Sitzungsvorlage für den Gemeinderat bezüglich des Umgangs mit den Anmerkungen des Umweltministeriums (MECDD-DE) zum PAG-Projekt der Gemeinde Strassen

Hinweis: Es werden nur diejenigen Aussagen des MECDD-DE kommentiert, die gegebenenfalls eine Änderung des PAG-Projekts erforderlich machen.

NQ „Kiem“ (Fläche 2 in SUP)

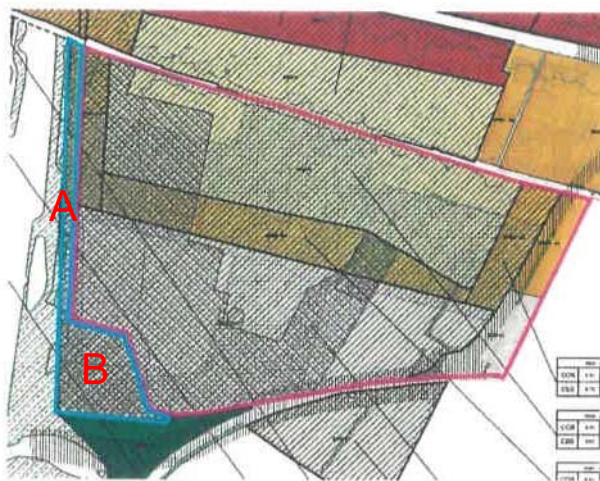
- la délimitation de la zone 2¹ (zone Spec-ad, zone Eco-c1) soit adaptée pour épargner les biotopes protégés existant au sud-ouest. La délimitation de la zone à l'ouest le long de l'autoroute est à redresser pour réduire son impact sur le maillage écologique existant et pour éviter que le rapprochement futur des bâtiments vers la crête entre le terrain plat et la pente arborée en réduisent la fonctionnalité (voir l'isère en bleu). En outre, la servitude « trame verte » est à adapter en interdisant la construction du réseau routier à l'intérieur de la « trame verte »,

- Im SD „Kiem“ wurde zwar eine „mesure d'intégration spécifique“ zur Autobahn hin ausgewiesen, um beispielsweise die Lärmverträglichkeit sicher zu stellen. Eine Begrenzung der Bauzone im Westen (siehe Abbildung oben, Etikette „A“) würde diese Vorgehensweise sicherlich rechtlich stärker fixieren. Um die geplante Bebauung realisieren zu können, sind bei einer Verkleinerung der Bauzonen möglicherweise Baudichtekoeffizienten zu ändern.
- Daneben ist darauf zu achten, dass die geplante Regenwasserachse entlang der Autobahn weiterhin realisierbar bleibt. Dies wäre auch innerhalb einer Zone verte

möglich, sofern das Umweltministerium dies genehmigt. Die Führung dieser Achse sollte vorher mit dem Umweltministerium abgestimmt werden, bevor man die Fläche als „Zone verte“ zoniert.

- Der größere, im Südwesten liegende Bereich (siehe Abbildung oben, Etiketle „B“) kann ohne Auswirkungen auf die Realisierbarkeit der Gesamtheit des schéma directeur aus den Bauzonen heraus genommen werden.
- Zusammenfassend wären weniger geschützte Biotop von einer potenziellen Zerstörung betroffen. Ferner wäre auch der theoretische Flächenverbrauch geringer. Allerdings ist natürlich auch das Baupotenzial geringer.

- Der Ausschluss von neuen Straßenverbindungen innerhalb der „SU Trame verte“ ist kritisch zu sehen. Die „servitude“ wurde absichtlich grob ausgewiesen, um vor dem Hintergrund eines in großen Teilen bereits bebauten Gebiets eine ausreichende Flexibilität für die folgenden PAP zu erhalten. Zum jetzigen Zeitpunkt ist nicht klar, wo genau die späteren Straßen im Gebiet erstellt werden. Im art. 17.5 des PAG-Projekts ist aber klar erwähnt, dass die im PAP zu planenden Grünzüge durchgängig sein sollen. Dies wird auch durch den dem SD „Kiem“ zugrunde liegenden Baustrukturentwurf deutlich. Diese Baustrukturplanung wurde bisher nicht im Rahmen der Prozedur zur Refonte-PAG veröffentlicht. Die Planungsintention sieht durchgehende Grünzüge vor, die insbesondere auch attraktive Fuß- und Radwegeverbindungen zwischen dem geplanten kommunalen Gewerbegebiet und der gut mit öffentlichen Transportmitteln erschlossenen Route d’Arlon darstellen sollen. Dies ist aus planerischer Sicht zur Schließung der Mobilitätskette absolut erforderlich.

- Die Abgrenzung des NQ im Westen und Südwesten wird zugunsten einer VERD angepasst.
- Unter Berücksichtigung der Anmerkungen der „Commission d’aménagement“ wird die ZSU-TV aus dem PAG-Projekt entfernt.

Reiterhof Reckenthal (Fläche 19 in SUP)

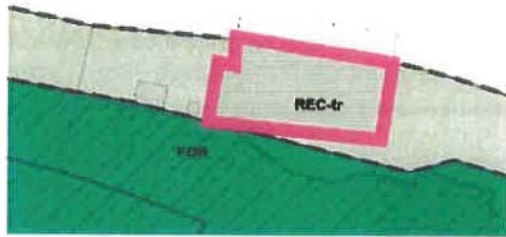
la délimitation de la zone 19 se limite à la construction (bâtiment) existante et que la partie écrite de la REC soit précisée pour en limiter l'utilisation à l'équitation au vu de la localisation du site à proximité directe d'une zone Natura 2000 et de la sensibilité du site localisé dans un vallon étroit entre deux forêts,

- Die Hinweise des MECDD-DE sind nachvollziehbar. Die Bauzone sollte nur das Gebäude selbst umfassen. Ferner könnte hierfür eine spezielle „REC centre équestre“ ausgewiesen werden, während der östliche Anteil des Bauernhofs „Kandel“ weiterhin eine REC-tr bleibt.

- Es wird eine REC „centre équestre“ für die Fläche ausgewiesen, auf der das bestehende Gebäude steht. Zu den Seiten wird die Zone 5m breiter ausgewiesen, um den minimalen Abständen laut PAP „Quartier existant“ Rechnung zu tragen. Die verbleibende Fläche wird als AGR ausgewiesen.
- Im schriftlichen Teil des PAG-Projekts wird eine Unterscheidung zwischen „REC tourisme rural“ (für den Bauernhof Kandel) und „REC centre équestre“ bezüglich der jeweils zulässigen Nutzungen getroffen.

NQ Schleidberg (Fläche 15 in SUP):

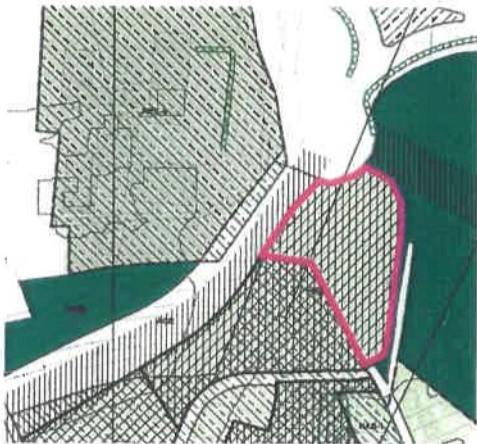
la zone 15 (Schleidberg) alors qu'elle constitue une excroissance significative dans le paysage ouvert à réaménager par rapport à la bordure cohérente prévue dans le projet de PAG pour la partie nord du tissu urbain existant et encore à développer ;

- Dass es sich bei der vorgesehenen Bauzonenerweiterung im Bereich Schleidberg um eine städtebaulich wenig kohärente Ausweitung des Bauperimeters handelt ist unbestritten.

- Allerdings bietet sich diese Fläche für sozialen Mietwohnungsbau an, da die Fläche im Besitz der Gemeinde ist.
- Da aufgrund der Bestimmungen des Naturschutzgesetzes Gebäude für Gemeinbedarf unter Umständen in der „zone verte“ genehmigt werden können, könnte das zu verlegende Gebäude der Scouten eventuell in der „Zone de verdure“ untergebracht werden. Die heute bereits innerhalb des Bauperimeters liegende Fläche könnte dann als Standort für die sozialen Mietwohnungen fungieren – mit kleinerer Fläche, dafür ggf. mit höherer Baudichte. Diese Vorgehensweise sollte mit dem Umweltministerium vorher abgestimmt werden.

- Die Fläche sollte analog zum Bauperimeter-Verlauf des PAG en vigueur zurückgeschnitten werden. Das Gebäude der Pfadfinder wird in Absprache mit dem Umweltministerium außerhalb des Bauperimeters untergebracht.

BEP-ep im Bereich Pescher 3

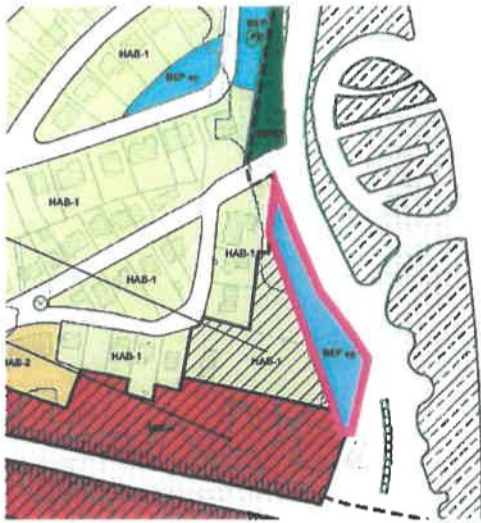
la zone BEP-ep envahie de biotopes protégés allant du croisement rue des carrefours/rue des muguetts vers l'autoroute pour longer celle-ci et former une lisière au nord des zones destinées à être urbanisées ;

- Die Anmerkung des MECDD-DE ist nachvollziehbar. Die Fläche könnte auch als VERD ausgewiesen werden, ohne dass sich planungsrechtliche Probleme mit den bestehenden Nutzungen (Lärmschutzwand, Fußweg) ergeben.

- Die in der Abbildung rot umgrenzte Fläche wird als VERD ausgewiesen, der Bereich der Straßenverbindung mit der Rue de Reckenthal wird als weiße Fläche dargestellt.
- Ferner ist ein „erreur matérielle“ zu beheben, der darin besteht, dass die Straßenzufahrt von der rue de Reckenthal nicht korrekt abgegrenzt wurde.
